Erstaufstellung Bebauungsplan Nr. II / T 7 "Horstheider Weg / Kerkbreede"

Teil B 1

Auswertung der Stellungnahmen aus den Beteiligungsverfahren

Bebauungsplan - Vorentwurf -Gestaltungsplan (unmaßstäblich)

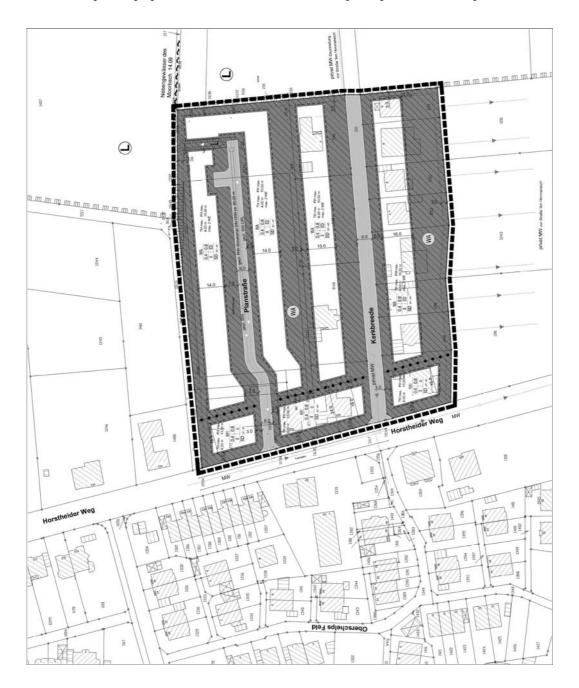
Von Anwohnern südlich der Straße Kerbreede wird vorgetragen, dass der Vorentwurf eine Verschlechterung gegenüber der derzeitigen planungsrechtlichen Situation vorsieht. Da das geplante 16m tiefe Baufenster südlich der Straße Kerkbreede nicht alle Gebäudeteile der bestehenden Bebauung erfasst, wird eine Verschiebung um 4,00m nach Süden angeregt.

Zur besseren Nutzbarkeit der betreffenden Grundstücke für eine Bebauung mit zwei Wohneinheiten (z. B. für Mehrgenerationen-Wohnen) wird angeregt, dass Baufenster um 2,00m zu erweitern bzw. die hintere Baugrenze ausnahmsweise um 2,00m zu überschreiten.

Es wird angeregt, die max. zulässige Gebäudebreite von 12,00m auf 16,00m für die vorhandene Bebauung südlich der Kerkbreede zu erhöhen.

Es wird angeregt, eine Dachneigung von ca. 22°-25°zu ermöglichen.

Es wird die Frage aufgeworfen, wie verbindlich die im Gestaltungsplan dargestellte aufgelockerte Bauweise ist oder ob ggf. mit einer wesentlich dichteren Bebauung gerechnet werden muss. In diesem Zusammenhang wird auch gefragt, ob die Grundstücke noch kleiner werden können.

Es wird angemerkt, dass die Führung der geplanten Stichstraße ausgehend vom Horstheider Weg durch die vorhandene Lagerhalle der ehemaligen Gärtnerei ungewöhnlich sei und gefragt, ob man sich eine Art "Tordurchfahrt" vorstellen muß.

Der Anregung wird teilweise gefolgt.

Aufgrund der Bauflucht, die die überwiegende Zahl der vorhandenen Gebäude bildet wird das Baufenster entsprechend nach Süden - 9m von der Straßenbegrenzungslinie - zurückversetzt. Insgesamt wird hierdurch besser auf die vorhandene städtebauliche Situation eingegangen und eine flexiblere Bebauungsmöglichkeit eröffnet.

Eine Erweiterung des Baufensters bzw. eine generelle Ausnahmeregelung, die vorsieht, die hintere Baugrenze um weitere 2,00 m zu überschreiten, wird <u>nicht</u> in den Bebauungsplan aufgenommen.

Die Gebäudebreite für eine Neubebauung von 12,00m orientiert sich an der bereits im Umfeld vorhandenen Bebauungsstruktur.

Entlang der Straße Horstheider Weg ist ausnahmsweise eine Gebäudebreite von 14,00m zulässig.

Stark von dem vorgesehenen Maß von 35-45° abweichende Neigungen stehen diesem Planungsziel entgegen und sind daher grundsätzlich nicht erwünscht. Bei Änderungen an vorhandenen Gebäuden (Um- und Anbauten) sind zu Angleichung an den Bestand aber auch andere Dachformen, Dachneigungen und Dacheindeckungen zulässig.

Der Gestaltungsplan hat keine bindende Wirkung. Er zeigt zum besseren Verständnis, wie eine mögliche Bebauung (Gebäudeanordnung und Ausrichtung) aussehen kann. Die Inhalte des Nutzungsplanes (zeichnerische und textliche Festsetzungen) haben dagegen eine rechtlich bindende Wirkung.

Die derzeit noch vorhandene Lagerhalle besteht aus Teilsegmenten, von denen mehrere zugunsten der geplanten Zufahrt entfernt werden sollen. Damit kann die geplante Erschließungsstraße mit entsprechendem Abstand zwischen dem bestehendem Wohnhaus und der zurück gebauten Lagerhalle erstellt werden. Somit handelt es sich hier um keine "Tordurchfahrt", sondern um eine normale Strasse mit beidseitig angeordneten Vorgartenbereichen.

Bebauungsplan -Entwurf-Nutzungsplan (unmaßstäblich)

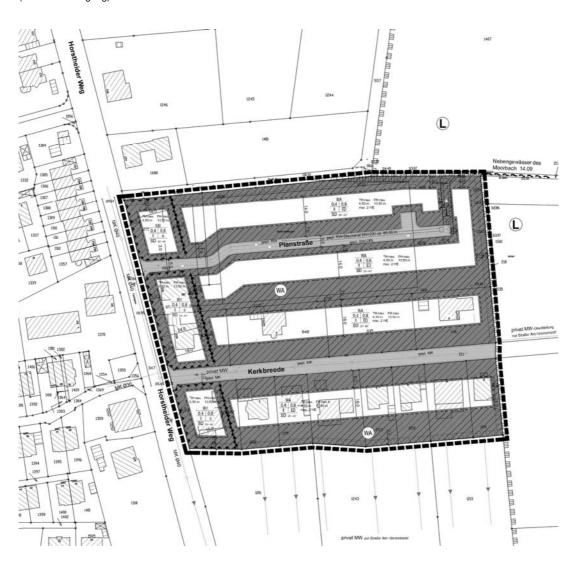
Die vorhandene Böschungskante des Nebengewässers des Moorbach 14.09 (Katastergrundlage) wird redaktionell zur Klarstellung bis zum Geltungsbereich dargestellt und in der Legende unter "Sonstige Darstellungen zum Planinhalt" erläutert.
